INFORME TÉCNICO DICOMAR No. 027-2020
Primera información aclaratoria del Estudio de Impacto Ambiental Categoría II
“Estación de Camiones Cisternas de Gas Natural Licuado”

Ubicación:	Distrito y Provincia de Colón.
Nº Expediente:	DEIA-II-S-031-2020.
Memorando:	DEEIA-0405-0709-2020.
Promotor:	COSTA NORTE LNG TERMINAL, S. de R.L.
Participante:	Ana Lorena Rodríguez/Departamento de Ordenamiento de Espacios de Espacios de Costas y Mares.
Fecha de Elaboración de Informe:	15 de septiembre de 2020

Fecha: 18 DE SEPTIEMBRE DE 2020
Proyecto: “ESTACIÓN DE CARGA DE CAMIONES
CISTERNAS DE GAS NATURAL LICUADO”
Categoría: II
Promotor: COSTA NORTE LNG TERMINAL, S. DE R.L.
Consultor: URS HOLDINGS, INC. (URS). IAR-001-98
Localización: ISLA TELFERS, CORREGIMIENTO DE CRISTOBAL, DISTRITO
DE COLÓN, PROVINCIA DE COLÓN.
Expediente: IIF-005-2020

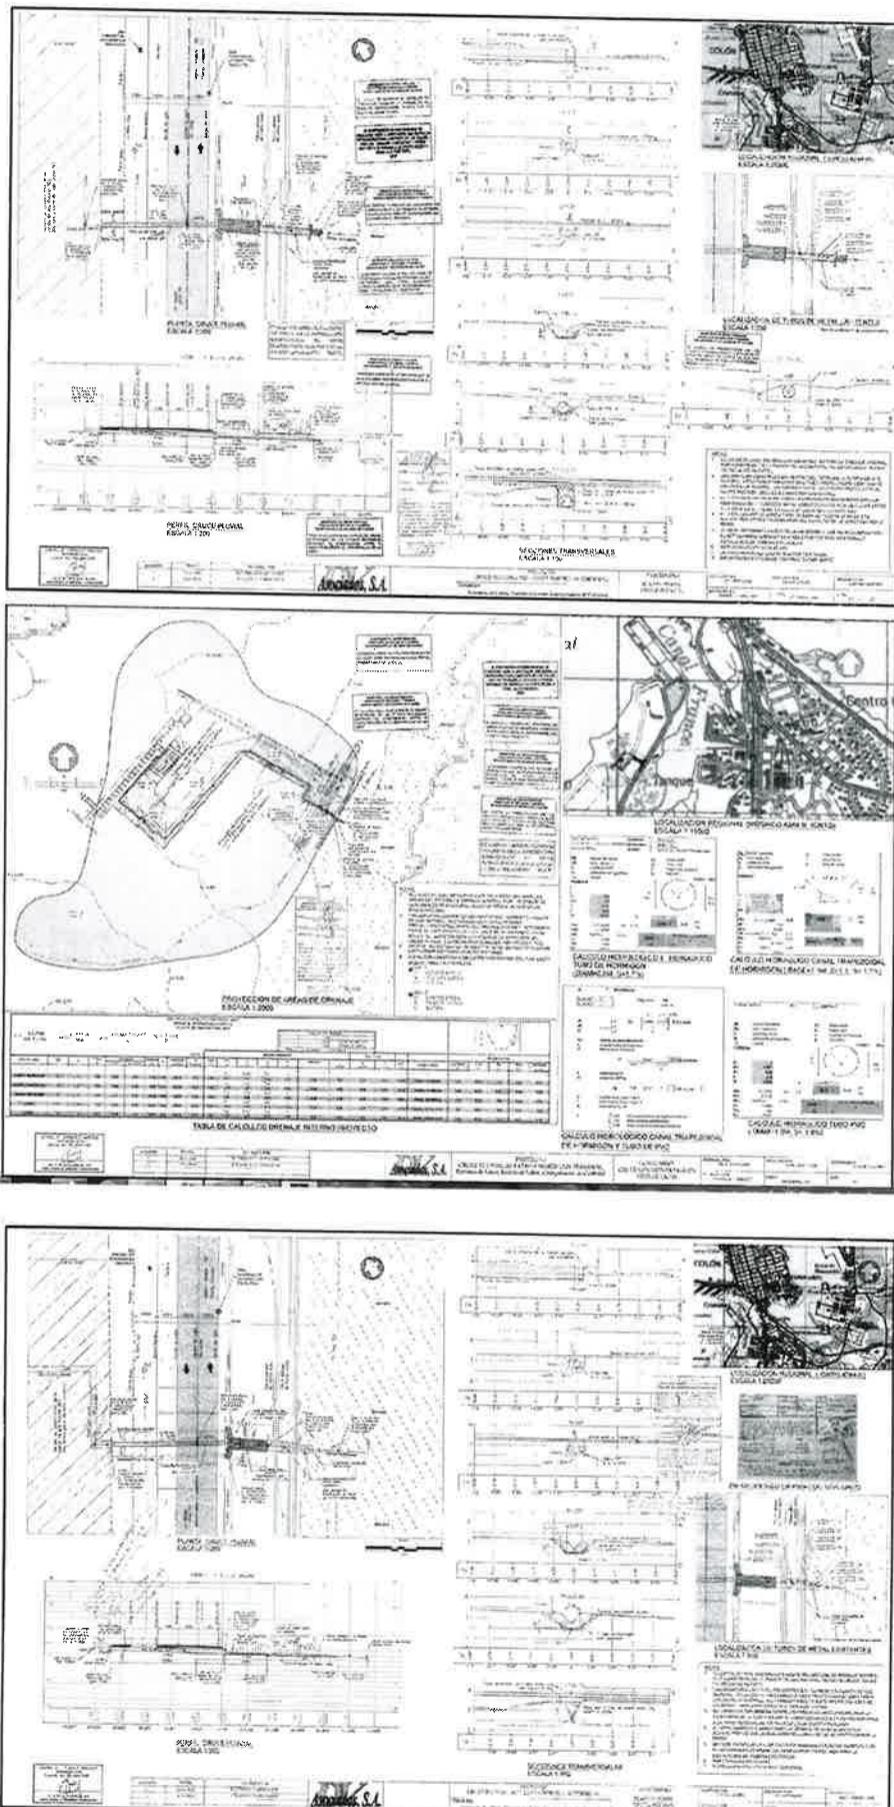
“Para prevenir la afectación del área de manglar la empresa debe presentar diseño de los sistemas de drenajes y estudios hidrológicos que demuestren que la obra no afectará la conexión hidrológica de los manglares aledaños”.

a) Presentar diseño de los sistemas de drenajes y estudios hidrológicos que demuestren que la obra no afectará la conexión hidrológica de los manglares aledaños.

Con relación al drenaje pluvial al cual serán descargadas parte de las aguas de lluvia provenientes del área del proyecto en evaluación, el mismo será desarrollado dentro del área de servidumbre del camino, de tal manera que la empresa Costa Norte LNG Terminal S. de R.L., sometió al Ministerio de Obras Públicas, para la revisión y aprobación, los planos de diseño pluvial del área en cuestión desde el 19 de diciembre de 2019, siendo aprobados el pasado 20 de febrero de 2020, por el Departamento de Revisión de Planos de la Dirección de Estudios y Diseños del Ministerio de Obras Públicas de Panamá mediante Nota REG.# 3827 (2020) Debido a que el Ministerio de Obras Públicas no tiene dentro de sus proyecciones la construcción de sistemas de drenaje, sin la construcción de caminos, la obra del canal de descarga de las aguas pluviales del proyecto en la servidumbre del camino debe ser construida por el Promotor del Proyecto, tal y como lo estipuló el MOP en la nota de revisión y aprobación de los planos Nota REG.# 3827 (2020).

En la información aprobada por el MOP, se presentan los planos con el análisis y cálculos de escorrentía del área y/o cálculos hidrológicos e hidráulicos de los sistemas y diseño de tuberías y canales del área en análisis. Según consta en nota REG. # 3827 (2020) y planos aprobados por el Departamento de Revisión de Planos del Ministerio de Obras Públicas.

Básicamente, el sistema de tubos y canales de drenaje recibe y tiene la capacidad de desalojar las aguas de escorrentía que serán manejadas por el canal de drenaje del cargadero de cisternas que descarga en sentido Este, así como también el aporte del sistema de incendio en una eventual utilización de este. Este aporte de escorrentía no implica un volumen adicional negativo significativo a la escorrentía del área, ya que la superficie de escorrentía que maneja dicho canal, antes mencionado, es significativamente mayor.

Tampoco se estima que la construcción de este proyecto afectará la conexión hidrológica de los manglares aledaños, dado que la descarga final de agua pluvial se produce de forma lateral y perpendicular a la Vía Telfer, donde los componentes del sistema fueron diseñados de tal manera que se integren a la topografía actual y al canal pluvial existente evitando la interrupción de los flujos de agua de lluvia de este sector, que siempre han descargado en los manglares existentes y sin afectar directa o indirectamente el área de manglar.

ANEXO 1**VISTA DE PLANTA DE LOS CANALES DE DRENAJE****PLANOS APROBADOS POR EL MINISTERIO DE OBRAS PÚBLICAS**

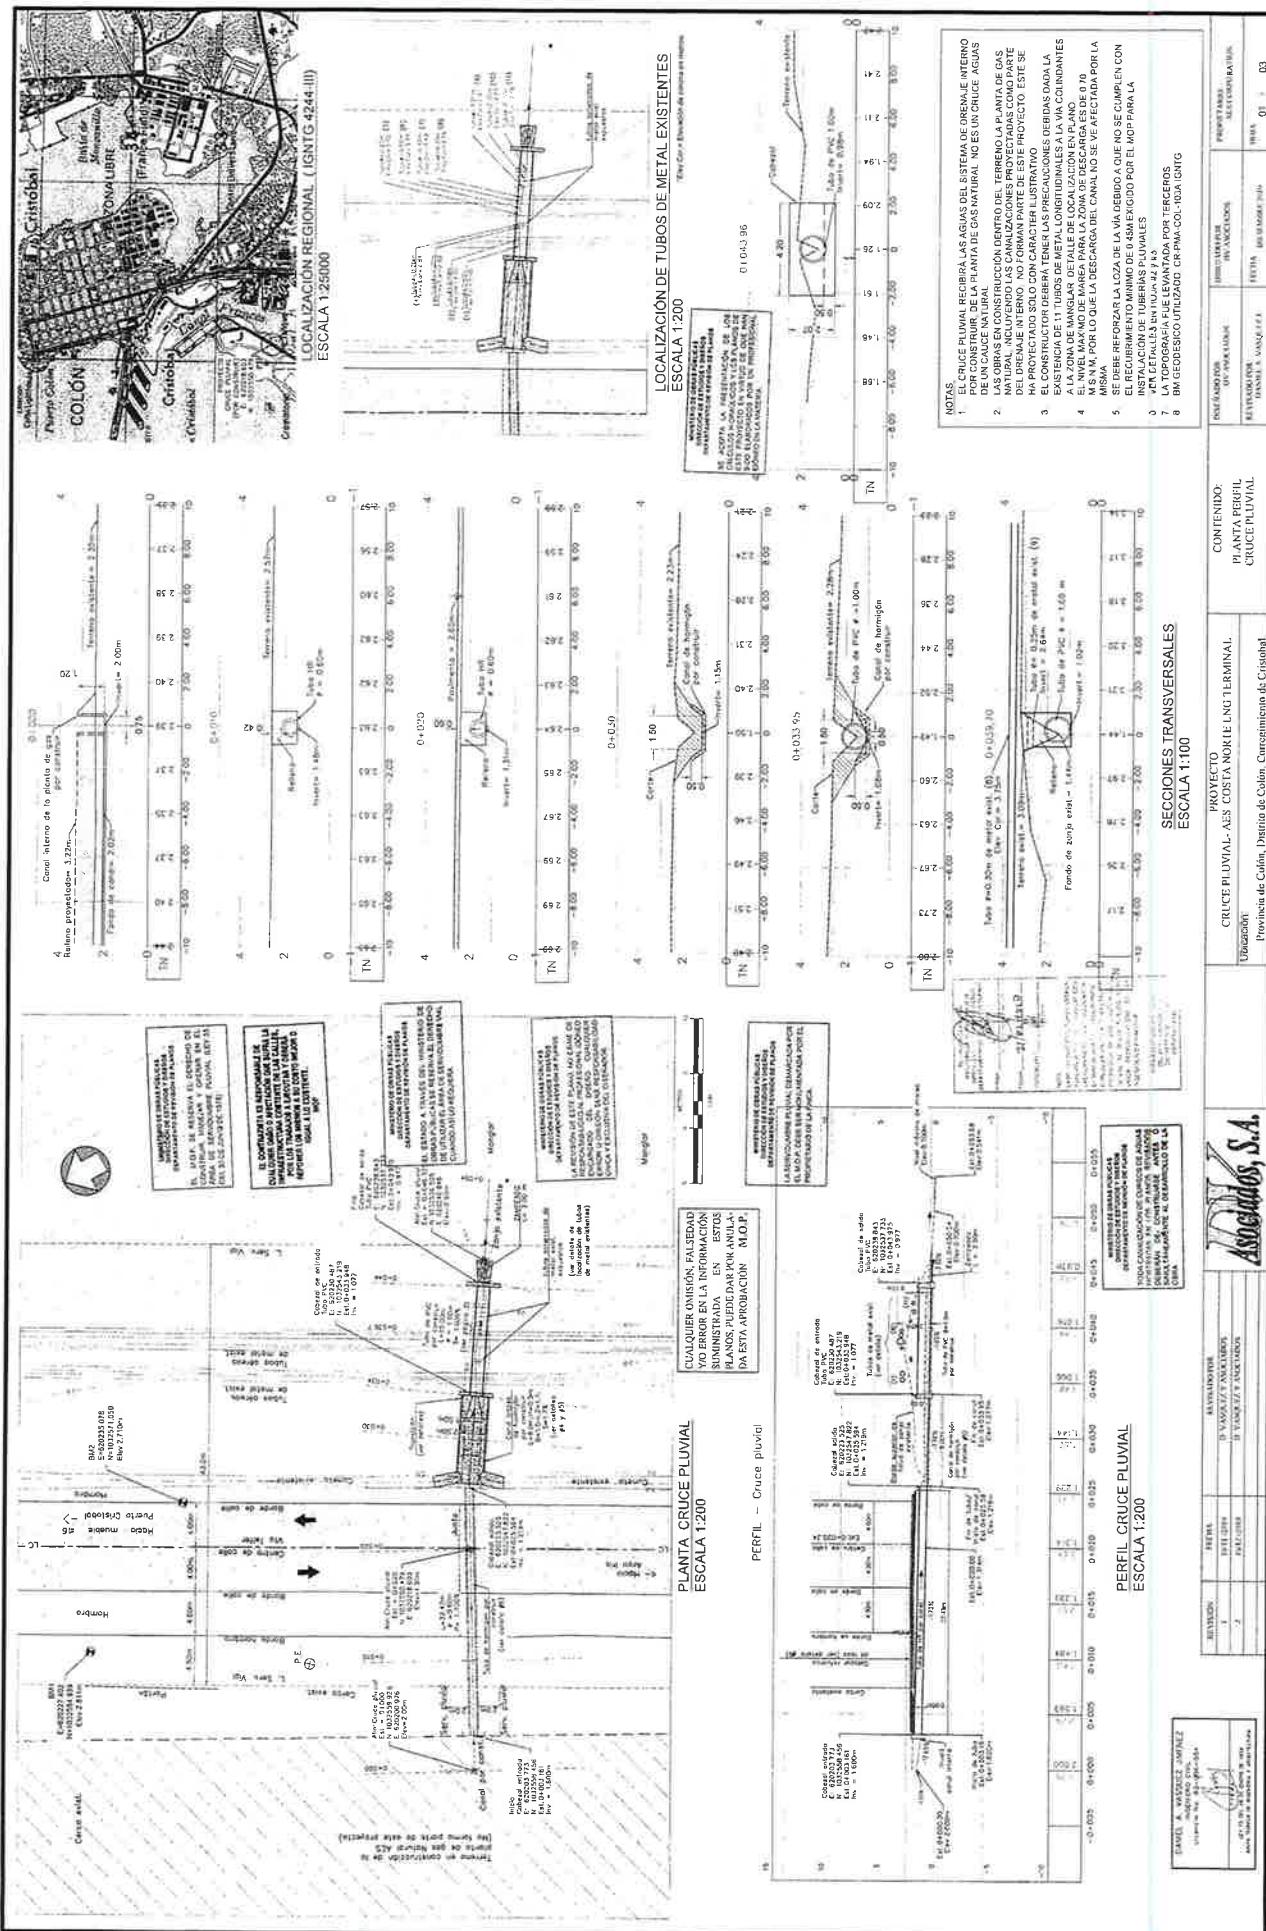
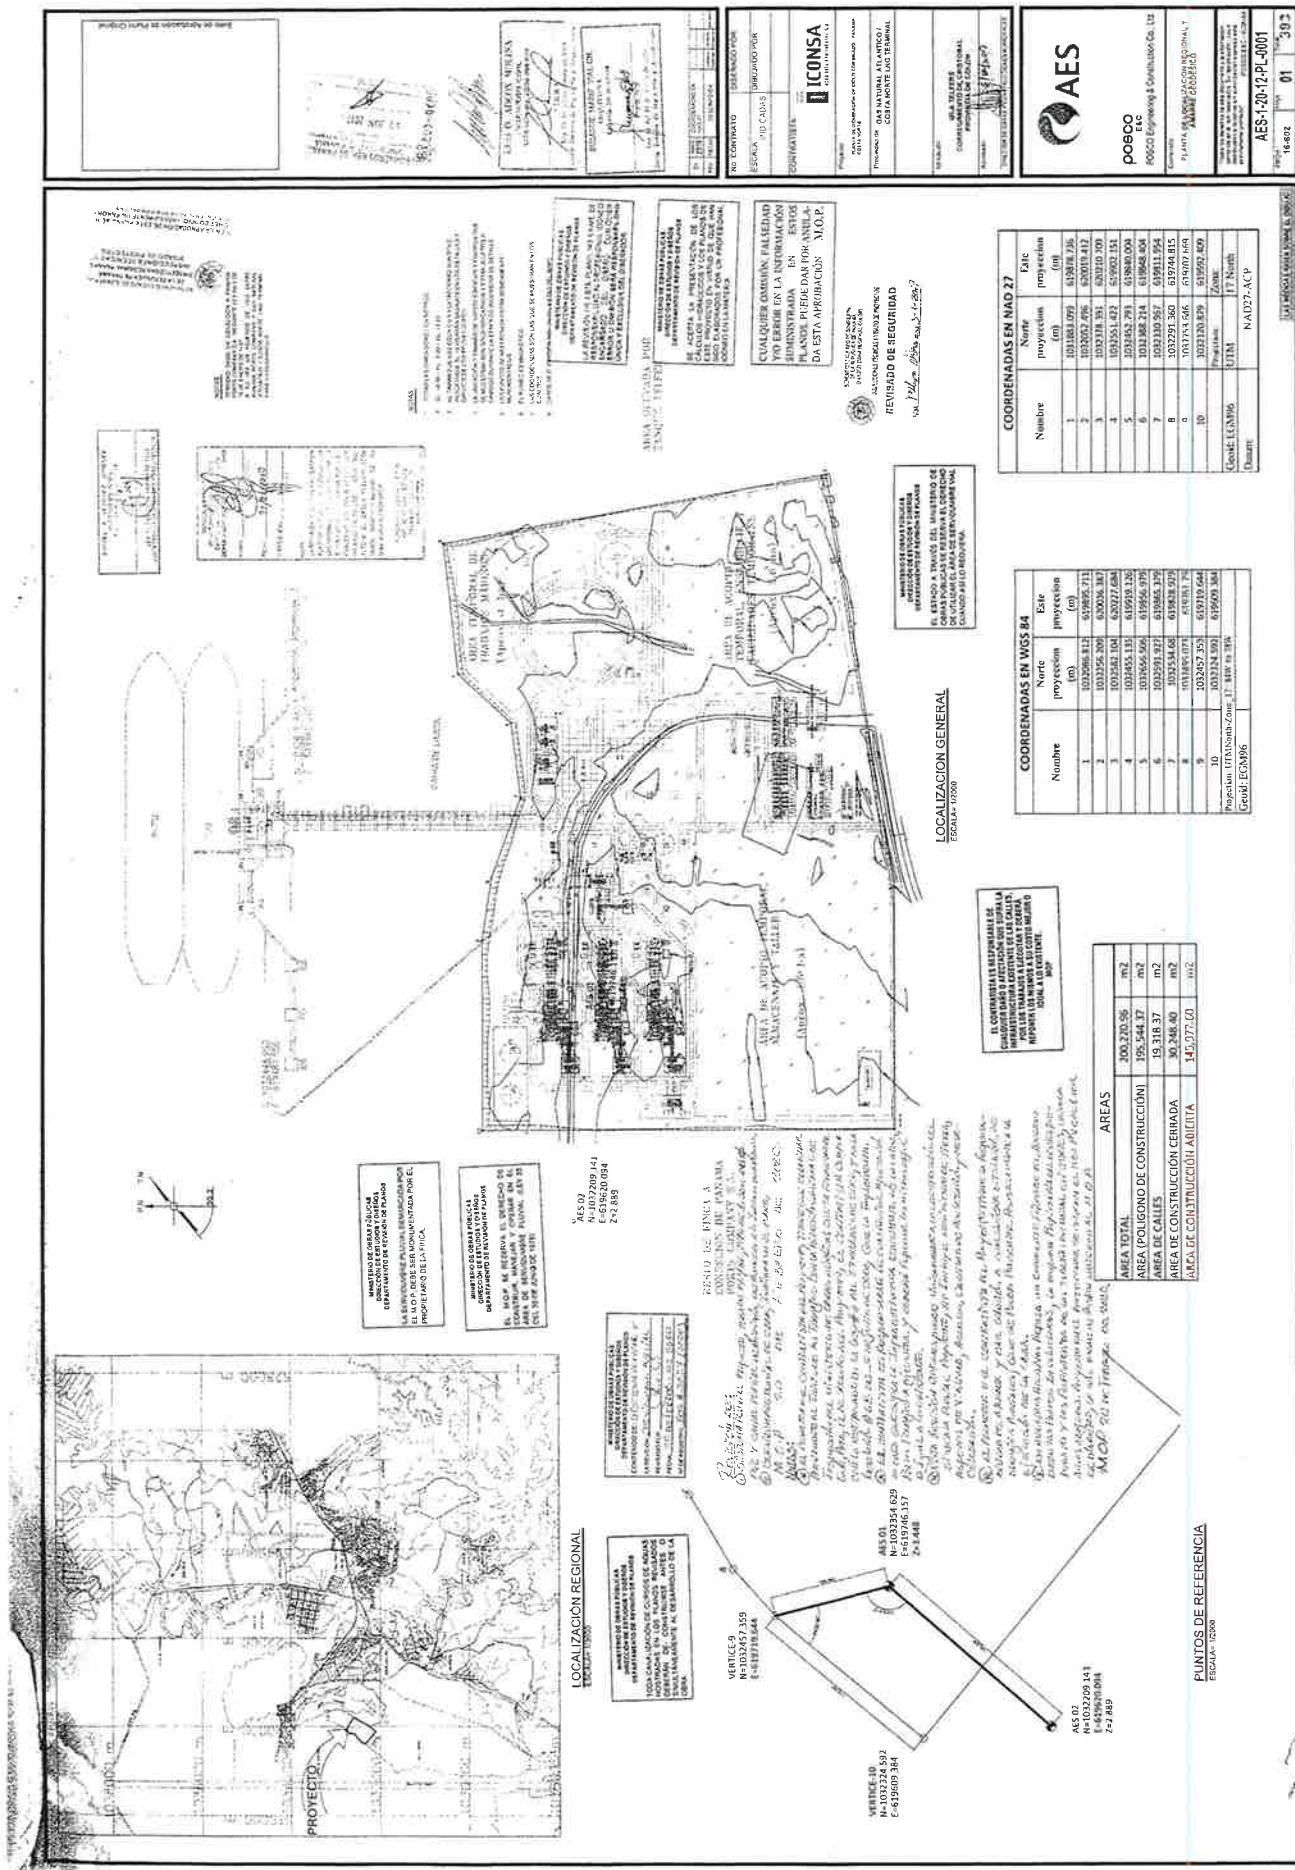
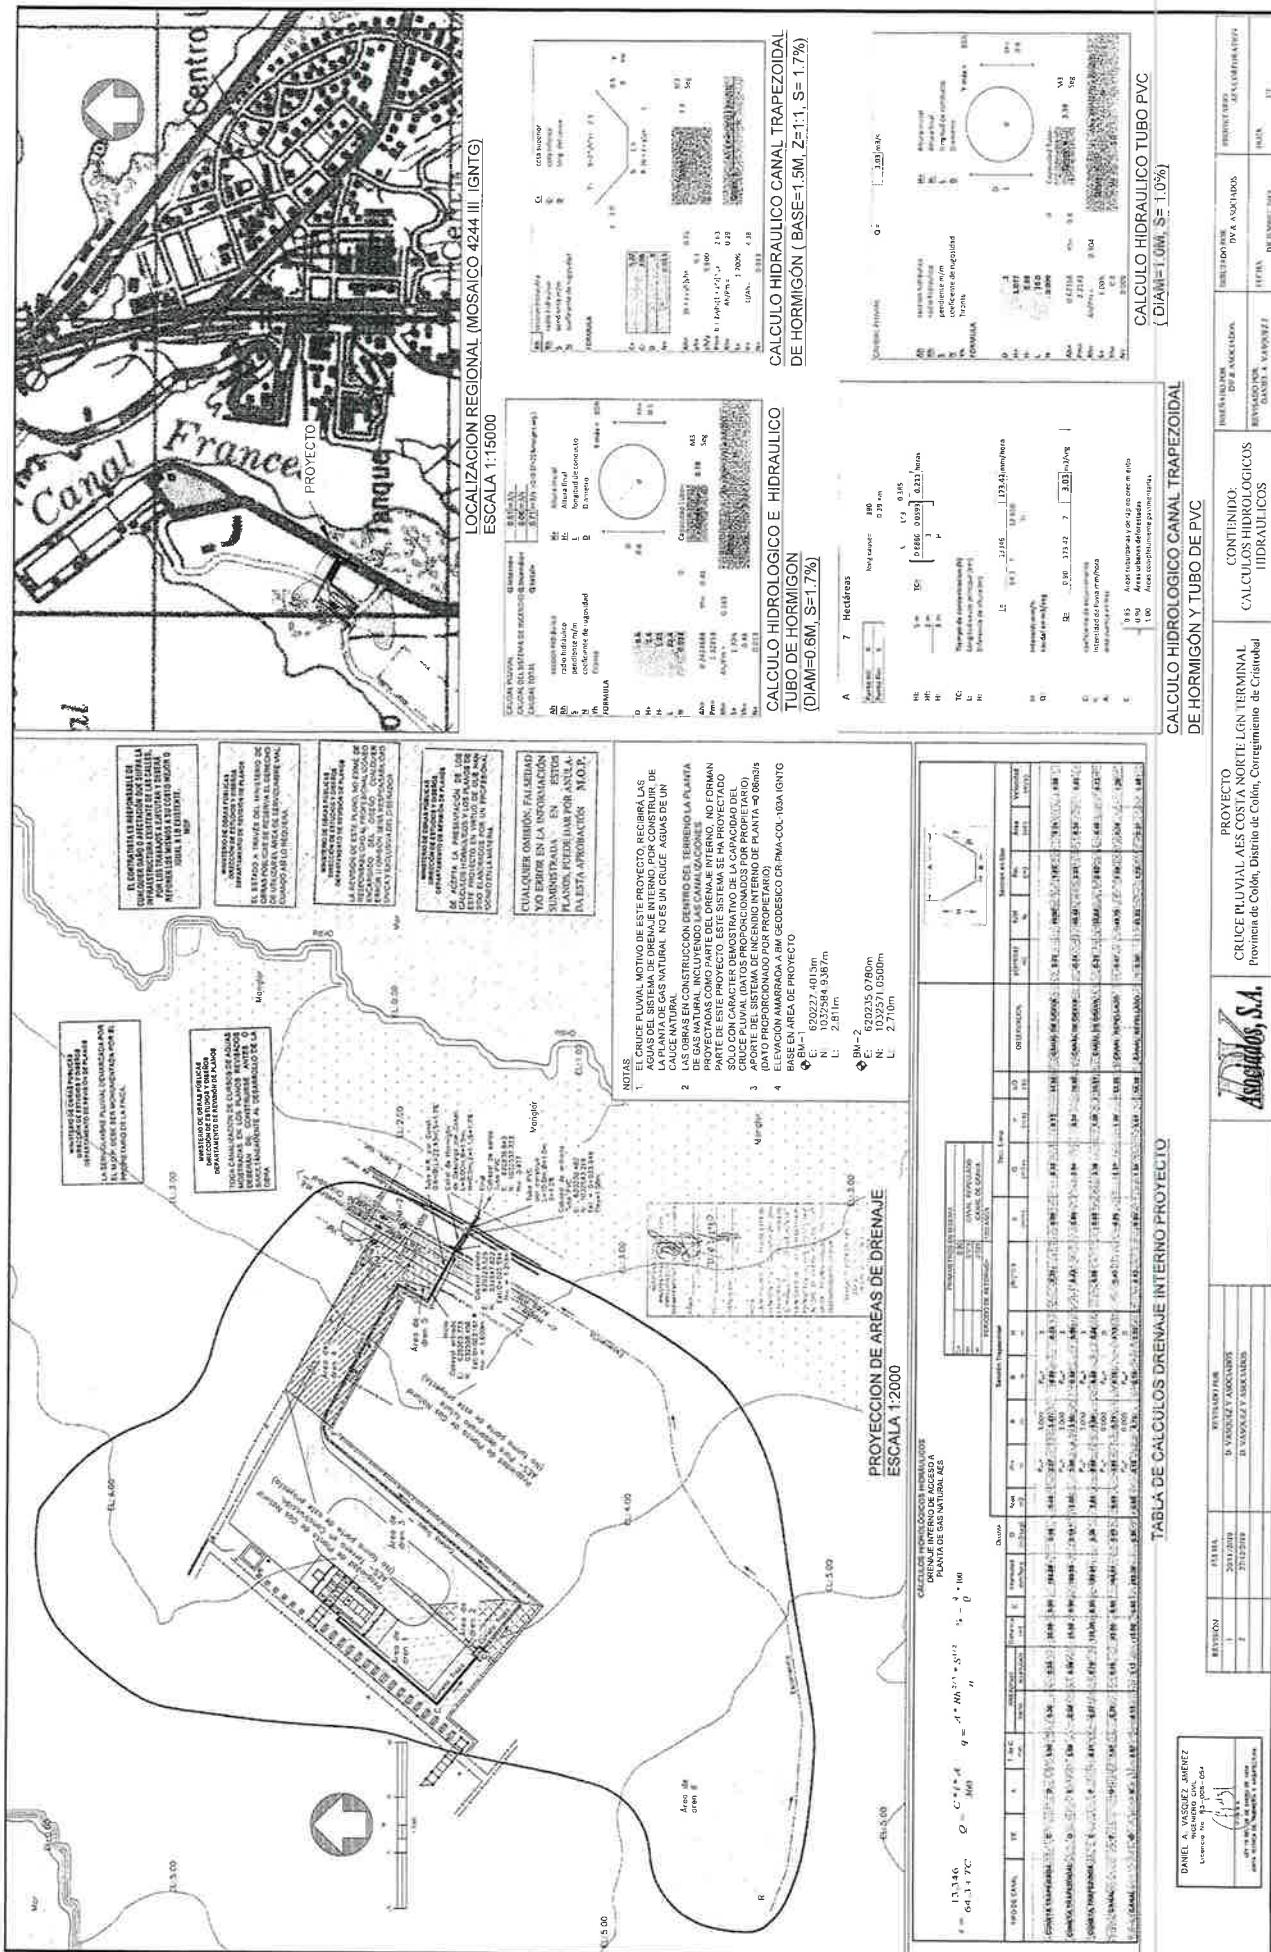
- a. Presentar diseño de los sistemas de drenajes y estudios hidrológicos que demuestren que la obra no afectará la conexión hidrológica de los manglares aledaños.

Con relación al drenaje pluvial al cual serán descargadas parte de las aguas de lluvia provenientes del área del proyecto en evaluación, el mismo será desarrollado dentro del área de servidumbre del camino, de tal manera que la empresa Costa Norte LNG Terminal S. de R.L., sometió al Ministerio de Obras Públicas, para la revisión y aprobación, los planos de diseño pluvial del área en cuestión desde el 19 de diciembre de 2019, siendo aprobados el pasado 20 de febrero de 2020, por el Departamento de Revisión de Planos de la Dirección de Estudios y Diseños del Ministerio de Obras Públicas de Panamá mediante Nota REG.# 3827 (2020)

En la información aprobada por el MOP, se presentan los planos con el análisis y cálculos de escorrentía del área y/o cálculos hidrológicos e hidráulicos de los sistemas y diseño de tuberías y canales del área en análisis. Según consta en nota REG.# 3827 (2020) y planos aprobados por el Departamento de Revisión de Planos del Ministerio de Obras Públicas.

En el **Anexo 1** de este documento, se adjunta vista de planta del proyecto donde se observan los canales de drenaje considerados, así como planos aprobados por el Ministerio de Obras Públicas relacionados con el proyecto de drenaje.

1 - SISTEMA PLUVIAL PROPUESTO, TUBO DE 24 PULGADAS DE DÍAMETRO DE HORMIGÓN REFORZADO, TUBO DE 1.00 M. DE DÍAMETRO PVC Y CANAL PLUVIAL DE HORMIGÓN, DE ACUERDO A LO INDICADO EN EL PLANO.

2- SERVIDUMBRE PLUVIAL DE 2.00 M., INDICADA EN EL PLANO.
